Objet : WOLUWE-SAINT-PIERRE. Avenue Alfred Madoux, 53.

Demande de permis unique portant sur la construction de 2 villas de 14 appartements (7 chacun) sur un sous-sol commun comportant 29 emplacements automobiles ; abattage de 35 arbres ; restauration de l'accès voisin au site classé du Manoir d'Anjou et de la chapelle mitoyenne ; réaménagement de l'ancien verger du site classé ▪ **Avis conforme de la CRMS.**

En réponse à votre courrier du 1/07/2019, nous vous communiquons ***l'avis suivant*** émis par notre Assemblée en sa séance du 10/07/2019 : un **avis conforme favorable sous conditions** pour les éléments de la demande situés dans le site classé et un **avis défavorable** pour les éléments de la demande situés dans la zone de protection du site classé

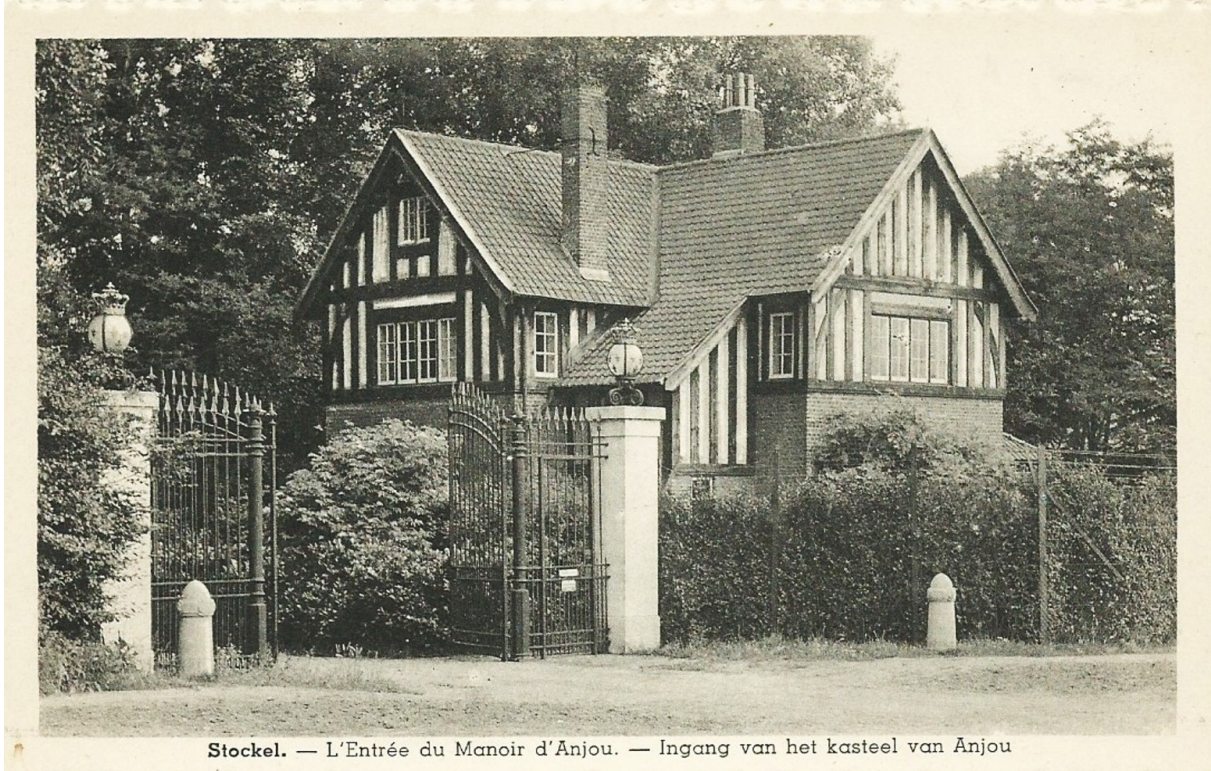
7. La construction de deux immeubles à appartements.

La CRMS regrette fortement la démolition du cottage et les conditions administratives dans lesquelles cela s'est déroulé ; il s'agit d'une perte importante et irrémédiable pour le patrimoine local et l'ensemble composé par le Manoir d'Anjou et son parc. Le Règlement communal d'urbanisme zoné (RCUZ) Plateau de Stockel, mis en œuvre après la démolition du cottage, aurait probablement attribué une valeur patrimoniale majeure ou remarquable au cottage, participant pleinement à la valeur typologique, stylistique, paysager du Manoir d'Anjou et de son site. En outre, la CRMS estime que le vocabulaire architectural des deux immeubles à appartements projetés ne s'intègre ni à la qualité
